**Objednatel:** statutární město Liberec  
**Projektant:** STUDIO DD +s.r.o.  
**Projekt:** „Navýšení kapacit MŠ Beruška“  
**Reg. číslo projektu:** CZ.06.2.67/0.0/0.0/16\_042/0006899.  
**Umístění:** Liberec  
*Smlouva zhotovitele č.: MŠ30102017*  
*Smlouva objednatele č.: DS201800216*

## INFORMACE O ZMĚNĚ

**POŘADOVÉ Č. 10**

**PŘEDMĚT ZMĚN:** úprava VZT

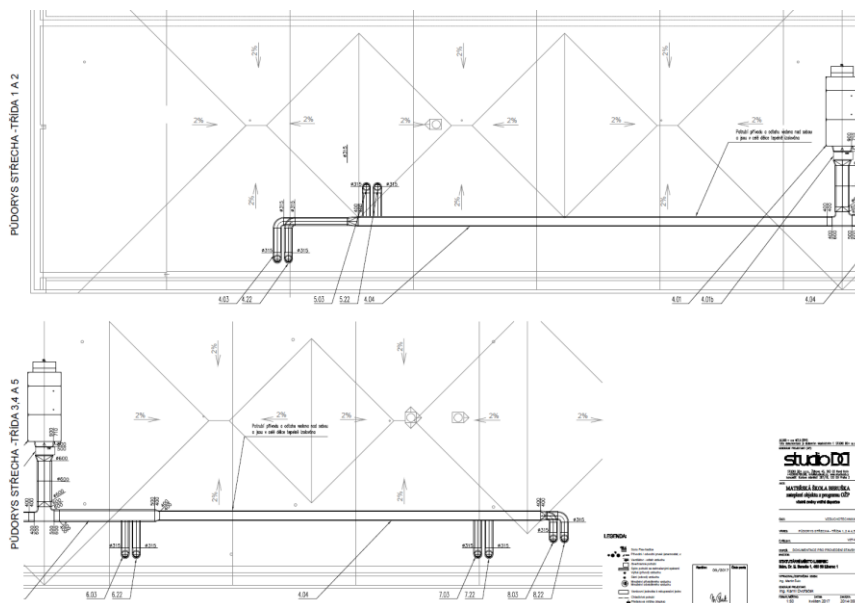
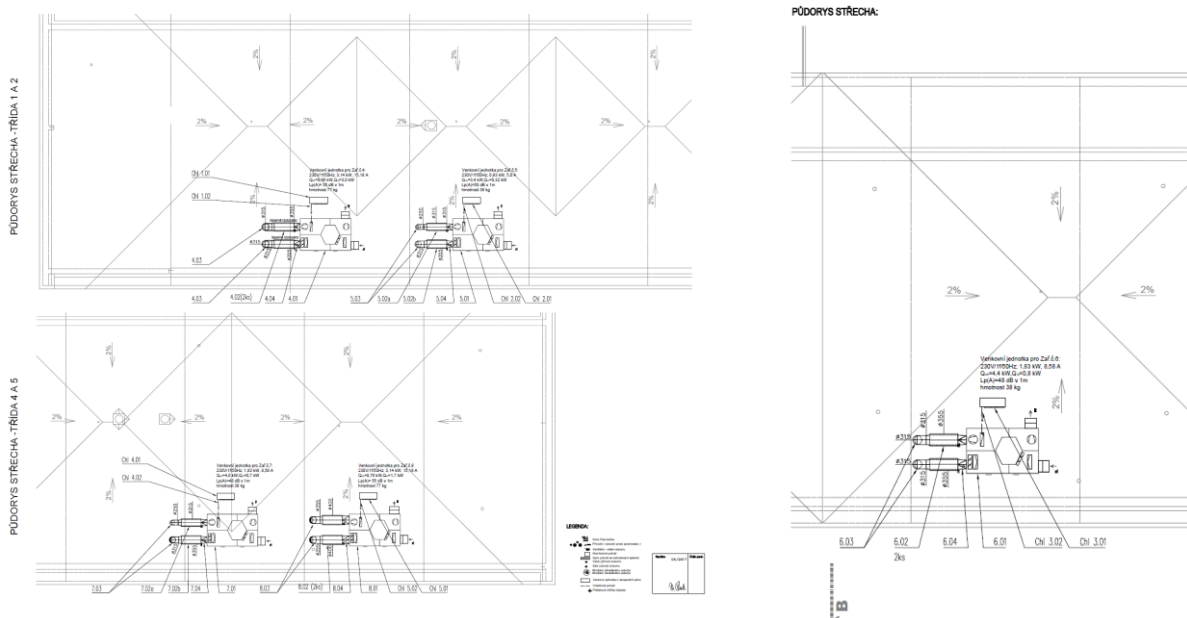
Ve výkresové dokumentaci VZT – je projektantem navržena na objektu D jedna společná mohutná nadstřešní VZT jednotka. Rozvody přiváděného a odváděného vzduchu jsou pak do jednotlivých tříd vedeny vnějším VZT potrubím o průměru 500 mm po střeše.

Takto výkonná jednotka umístěná na střeše je velkým zatížením pro stávající střešní konstrukci, která na toto přitížení nebyla dříve dimenzována. Pod jednotku je nutné provést ocelový žárově zinkovaný prostorově náročný roznášecí rám.

Dále na základě naší dlouhodobé praxe konstatujeme, že takovéto výkonné jednotky jsou za provozu značně hlučné a s přibývajícím se opotřebením se hluk ještě zvyšuje. Vzhledem k dané lokalitě, kde je jednotka umístěna pod okny mnohabytového panelového bloku („tzv liberecká hokejka“ s 693 byty) je nanejvýš pravděpodobné, že provozem jednotky vznikající hluk bude předmětem mnoha stížností obyvatel přilehlé bytové zástavby.

Další provozní riziko spatřujeme v zimním období v nedostatečné tepelné izolaci potrubí. Navržena izolace v tl. 40 mm s Al polepem. Z naší praxe konstatujeme, že při chladném počasí a velké vlhkosti vzduchu dochází v takto dlouhém a slabě izolovaném potrubí ke kondenzaci vodních par. Zkondenzovaná pára pak zatéká výústky a spojí do podhledů, které znehodnocuje, případně se shromažďuje v VZT jednotce a v době její nečinnosti vede k jejímu zamrznutí. Dále upozorňujeme, že izolaci potrubí je nutno ochránit PZ oplechováním. To však v současném výkazu výměr ani rozpočtu není zahrnuto.

Dlouhé venkovní rozvody s sebou přináší též potřeby častého kotvení potrubí k střešnímu plášti, což bude mít časem za následek zvýšení nákladů s údržbou střešního pláště.

**NAVRHOVANÉ ŘEŠENÍ:** Centrální jednotku nahradit jednotkami menšími pro každou učebnu zvlášť. Jednotky umístit přímo nad učebny a tak odstranit dlouhé nadstřešní rozvody. Velký provozní ale i energetický přínos bude v obsluze zařízení, kdy bude možno jednotky spouštět dle obsazení a činností v jednotlivých prostorách.

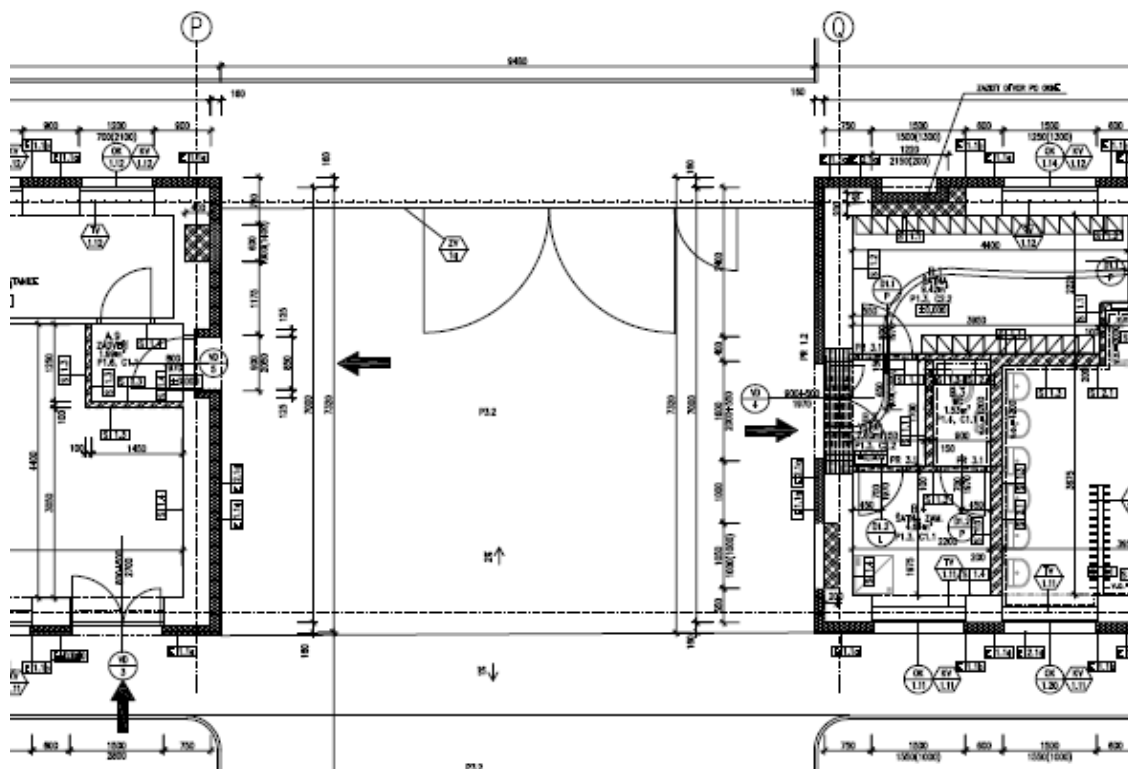
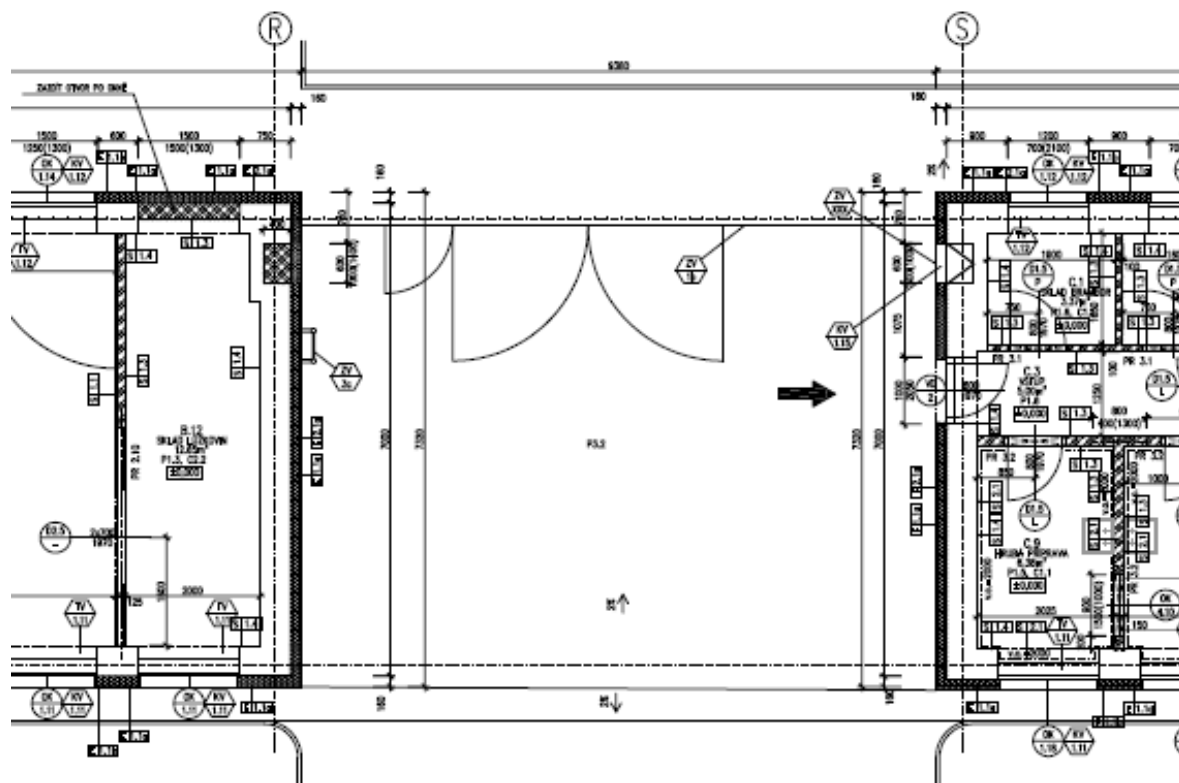
Ve výkresové dokumentaci předané k realizaci je ve výkresech zakreslena pozice ZV1 a – Vjezdová brána a vstupní branka o rozměru 9480x1800 a ZV1B - Vjezdová brána a vstupní branka o rozměru 9380x1800.

Tyto výrobky nejsou však projektantem zahrnuty do výkazu výměr, a z toho důvodu nebyly zhotovitelem v nabídkovém rozpočtu oceněny.

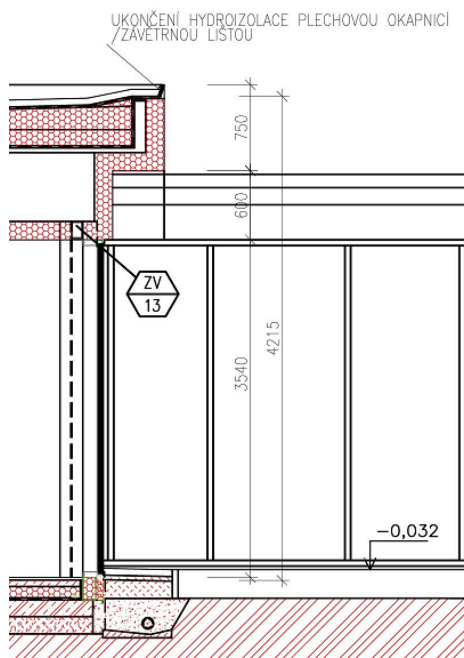
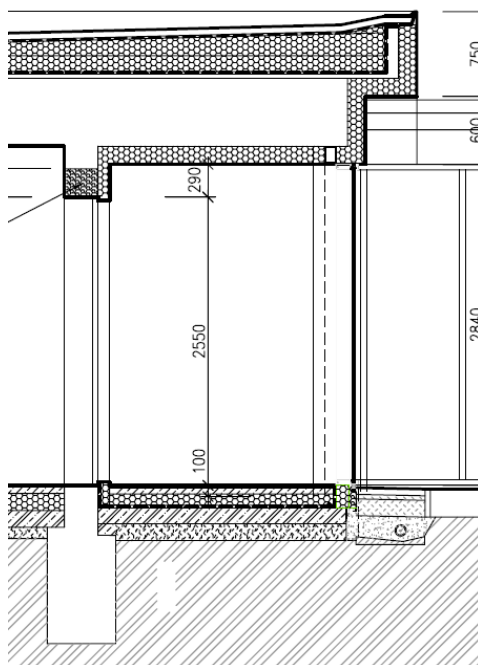
a) Ve výkresové části zadávací dokumentace v zámečnických konstrukcích je projektována položka ZV/13 – Kotevní profil pro fasádní systém - 10 ks, délka cca 5,8 m, jakl 150/100/10 mm - Materiál: žárově zinkovaná ocel.

b) Ve výkresové části zadávací dokumentace jsou okraje střešní hydroizolace standardně zakončeny klempířským oplechováním (závětrná lišta/okapnice) Ve výkazu výměr je však projektantem jakékoliv oplechování střech na obj. A + B +C +D opomenuto, na spojovacích prvcích je na střeše jako hydroizolace navržena střešní fólie pro kterou je potřeba oplechování z poplastovaného plechu a ne z plechu hliníkového. Tato položka nebyla uvedena ve výkazu výměr, a tudíž nebyla zhotovitelem započtena v nabídkové ceně.
